Collegamento tra l'A4 (Torino–Milano) in località Santhià, Biella, Gattinara e l'A26 (Genova Voltri–Gravellona) in località Ghemme. Lotto 1

PROGETTO DEFINITIVO

Relazione tecnica di riscontro alle richieste di integrazioni

RICHIESTE DI INTEGRAZIONI REGIONE PIEMONTE - DIREZIONE OPERE PUBBLICHE, DIFESA DEL SUOLO, MONTAGNA, FORESTE, PROTEZIONE CIVILE, TRASPORTI E LOGISTICA - SETTORE INFRASTRUTTURE STRATEGICHE

Svincolo di Gattinara

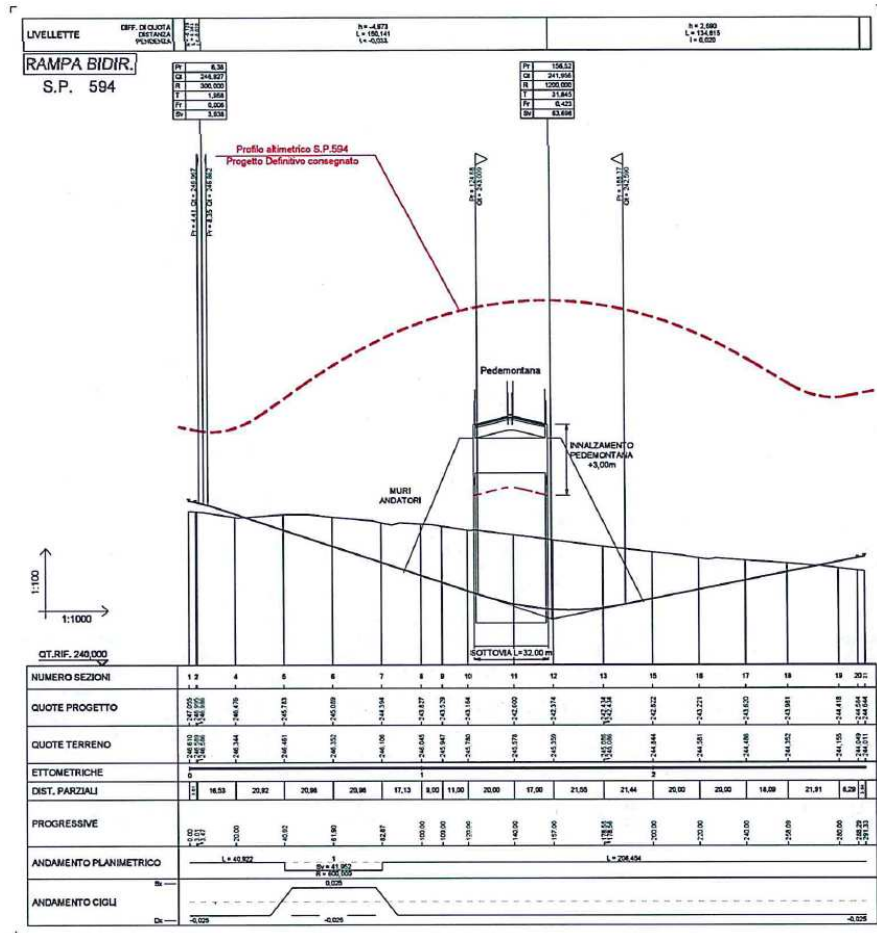
1. Per lo **svincolo** tra la Pedemontana e la SP 594 in comune di **Gattinara** si chiede di verificare la fattibilità di una soluzione progettuale che preveda un sottopasso della SP 594 alla Pedemontana che dovrà mantenere un'altezza di rilevato non superiore a 3 m. Si chiede inoltre di verificare la fattibilità di una soluzione di svincolo che non preveda l'utilizzo di doppie rotatorie sulla SP 594. Tale soluzione dovrà essere studiata in maniera da integrare lo svincolo nel contesto, anche mediante l'uso delle tecniche di ingegneria naturalistica con l'obiettivo di realizzare una porta d'ingresso all'abitato di Gattinara che garantisca identità e riconoscibilità a luoghi di indubbio valore paesaggistico. A tal fine si chiede di seguire nella progettazione delle finiture del sottopasso le indicazioni contenute nel documento "Linee guida: criteri e strumenti metodologici per l'inserimento paesaggistico delle strade provinciali" adottate con deliberazione del consiglio provinciale n° 7 del 14.05.2018, e in particolare all'Allegato 3. Per una migliore comprensione della proposta si richiede di produrre rendering e soluzioni di inserimento ambientale volte a valorizzare la percezione dei beni presenti dai principali punti di accesso e percorrenza. Per lo **svincolo di Roasio** si chiede di verificare la fattibilità di una soluzione di svincolo che non preveda l'utilizzo di doppie rotatorie. **(PROVINCIA VERCELLI)**

Esito: *Non accoglibile con le seguenti motivazioni*

Le richieste pervenute sono state analizzate nella nota di riscontro prot. CDG 0159475-P del 19.03.2019, inoltrata alla Regione ed alla Provincia di Vercelli; sulla scorta degli schemi allegati alla stessa si è dimostrato come le alternative proposte comportano un peggioramento delle condizioni di sicurezza delle infrastrutture oltre ad un maggiore impatto ambientale-paesaggistico delle opere in progetto.

In particolare, relativamente alla richiesta di prevedere l'asse principale in sottopasso alla SP 594, le soluzioni studiate evidenziano criticità in termini di sicurezza stradale/idraulica (potenziale rischio di allagamento per profilo altimetrico a "corda molla" della SP suddetta) e di maggiori oneri manutentivi dovuti alla gestione del necessario impianto di sollevamento delle acque all'interno dell'opera d'arte (confronto soluzioni riportato nell'immagine di seguito); si sottolinea inoltre che in tal caso l'ente gestore (Provincia di Vercelli) dovrà necessariamente farsi carico di ogni responsabilità civile e penale derivante da un eventuale allagamento dell'opera, che rappresenta una minaccia all'incolumità dell'utenza ed alla circolazione per eventuali chiusure dell'arteria provinciale.

Con riferimento alla richiesta di realizzare uno schema di svincolo differente si rappresenta che la configurazione a doppia rotatoria oltre a garantire in piena sicurezza la possibilità di effettuare tutte le manovre di svolta consente di contenere la velocità sulla viabilità provinciale nella zona di svincolo; l'eliminazione di una o entrambe le intersezioni a rotatoria prevede necessariamente un innalzamento sia della livelletta che del valore del raccordo altimetrico della SP 594 tale da estendere l'intervento di diverse centinaia di metri (in avvicinamento al Santuario della Madonna di Rado, con gravi ripercussioni in termini di impatto paesaggistico-ambientale) e di conseguenza per le rampe di svincolo confluenti sulla stessa.

Figura 6: Nuovo andamento planimetrico del Rio Guarabione da elaborato T00ID00IDRDI01B

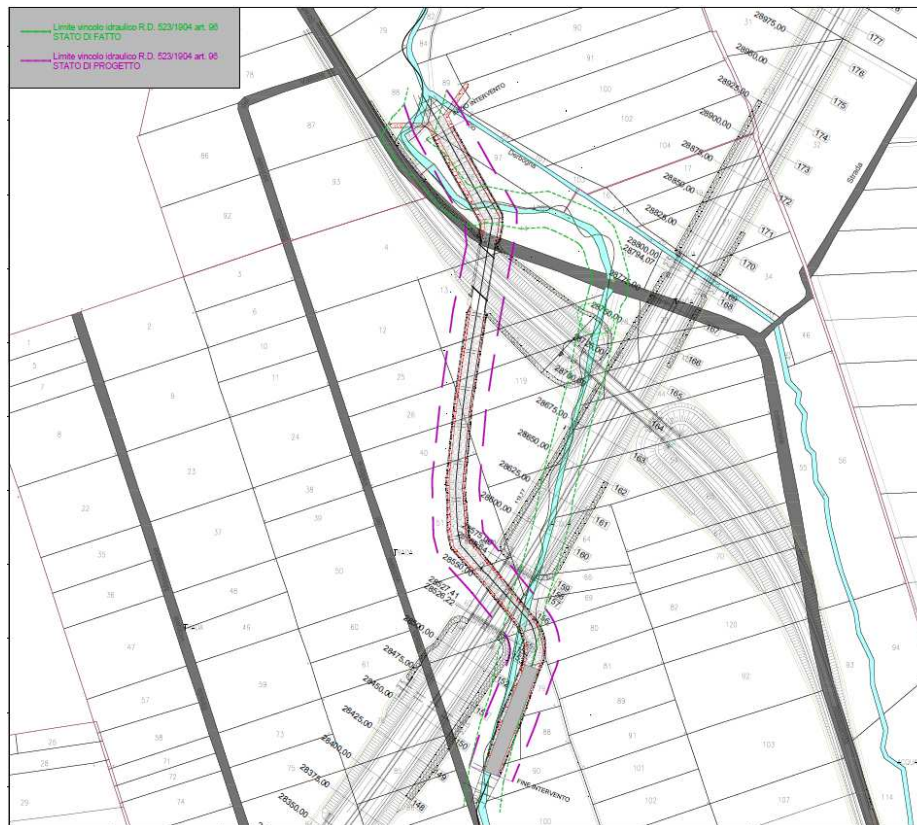
19. Dovrà essere rivisto l'andamento plano-altimetrico del nuovo inalveamento del Torrente Guarabione. **(REGIONE PIEMONTE SETTORE TECNICO BI-VC)**

0,0027). Sono inoltre state eliminate le arginature e predisposte protezioni al piede del rilevato (v. prescrizione n.12). Cfr. elaborati T00ID00IDRDI01B - T00ID00IDRDI02B - T00ID00IDRDI03B - T00ID00IDRDI04 B

Figura 7: Sezione di sistemazione del torrente Torbola

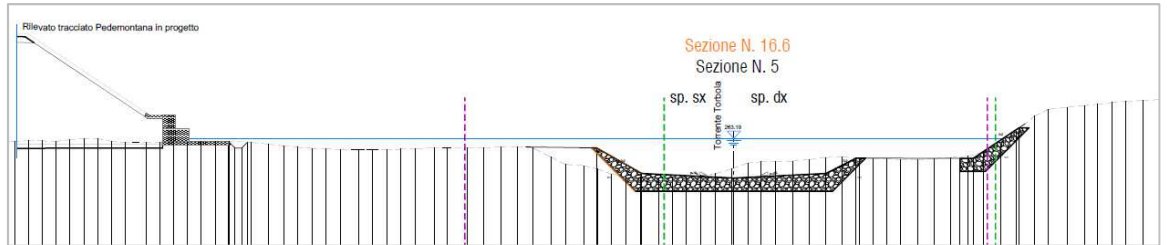
20. Dovrà essere rivisto l'andamento planimetrico del nuovo inasamento del Torrente Torbola. Al fine di favorirne l'imbocco si richiede di valutare una riduzione della difesa spondale in sponda destra, mentre a valle della nuova sistemazione d'alveo, vista la presenza di due manufatti di attraversamento, dovranno essere meglio dettagliati il profilo longitudinale e le sezioni trasversali, con indicazione dei piani di fondazione dei manufatti esistenti. **(REGIONE PIEMONTE SETTORE TECNICO BI-VC)**

Cfr. elaborati T00ID00IDRDI08B - T00ID00IDRDI09B - T00ID00IDRDI10B - T00ID00IDRDI11B

Scenario Ante Operam – Periodo Notturno

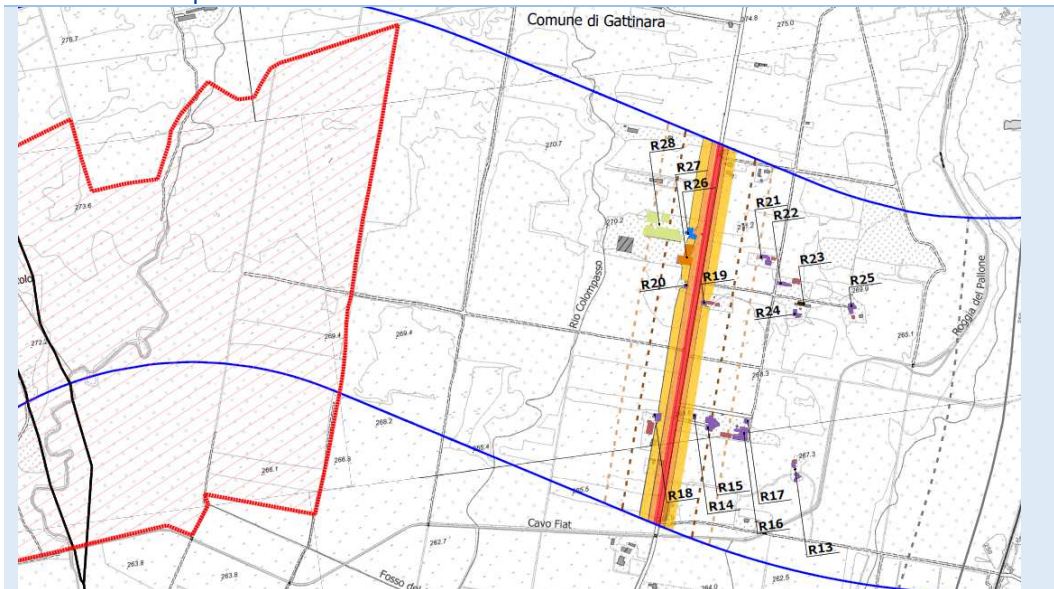
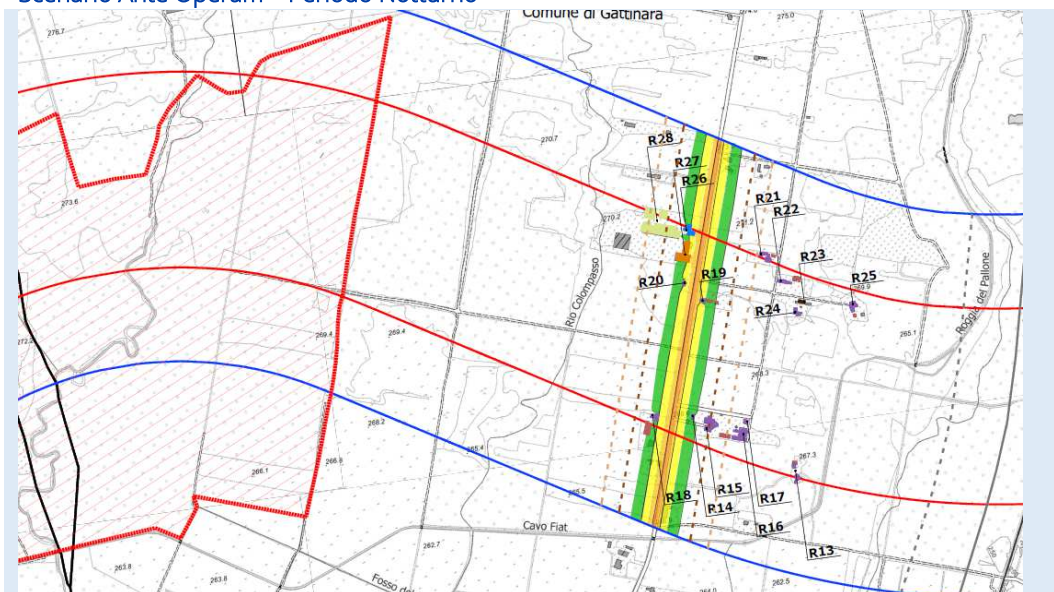
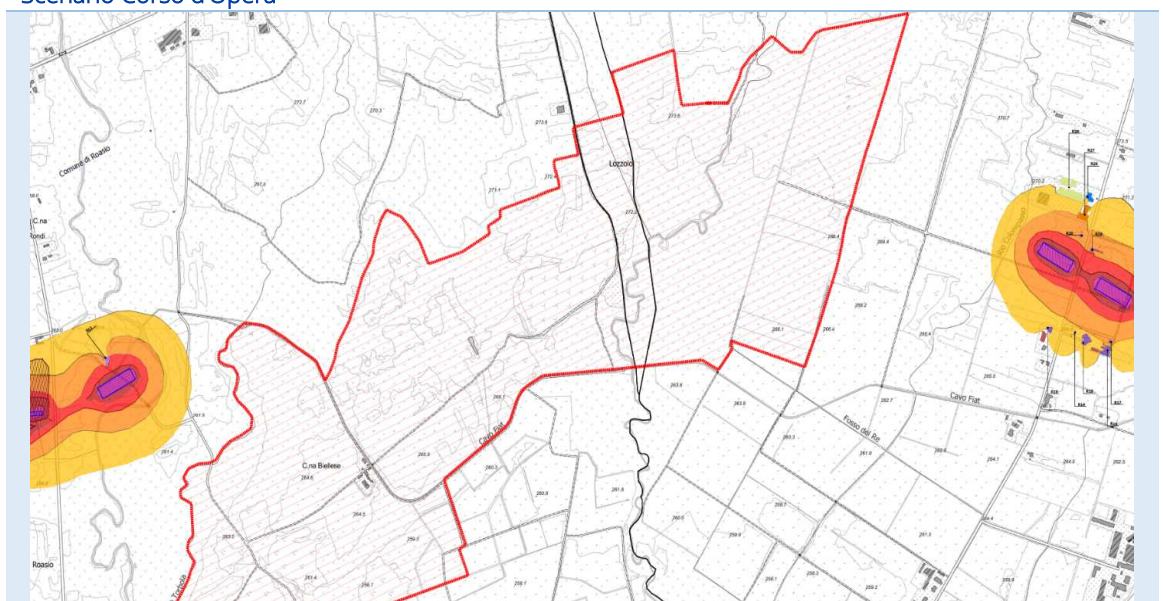
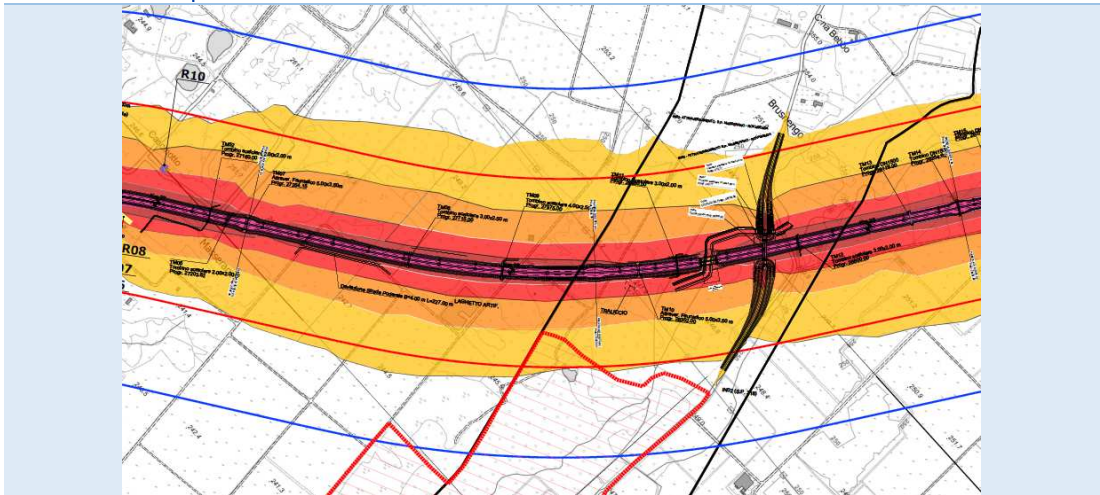
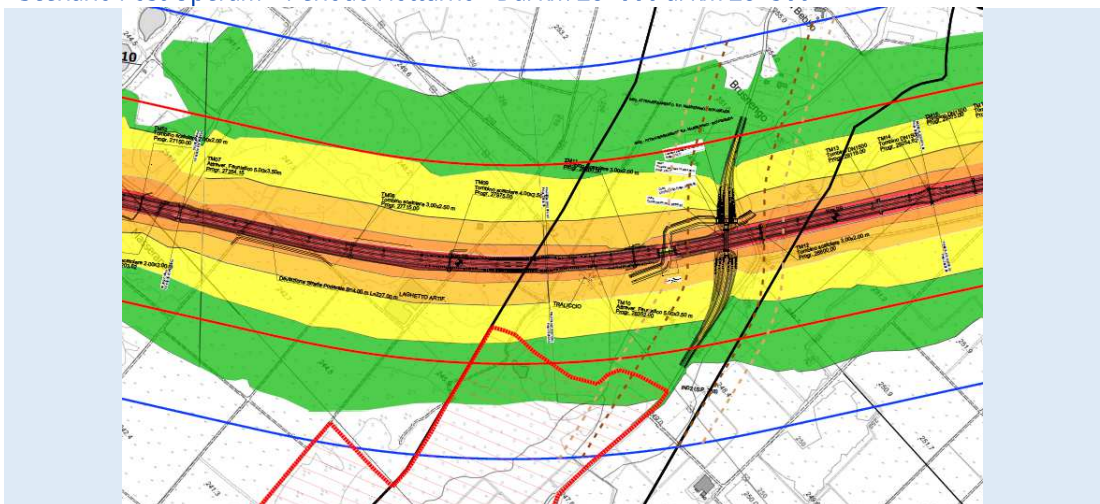
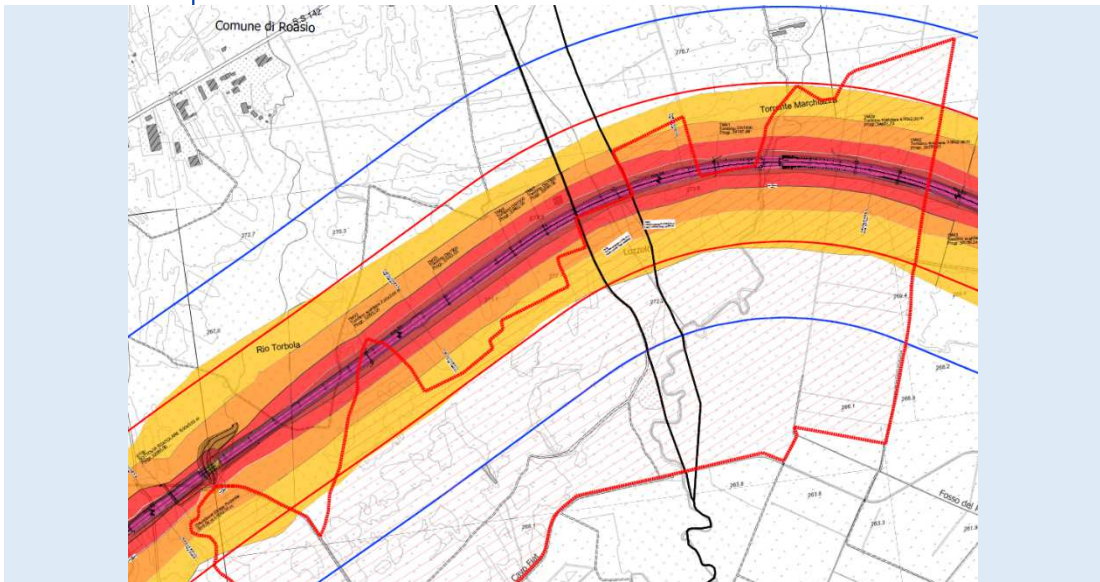
44. Alcune aree naturalistiche in classe I (SIC, parchi) non sono state prese in considerazione come ricettori. **(ARPA)**

Esito: non accoglibile

Note: In riferimento alla richiesta, si riportano nel seguito gli stralci planimetrici degli scenari di simulazione ante operam, corso d'opera e post operam, in termini di mappatura acustiche, rapportandoli alla presenza dell'area ZSC "Baraggia di Rovasenda". L'analisi si pone come obiettivo quello di verificare i livelli acustici al di fuori della fascia di pertinenza dell'infrastruttura di nuova realizzazione, in corrispondenza dell'area ZSC.
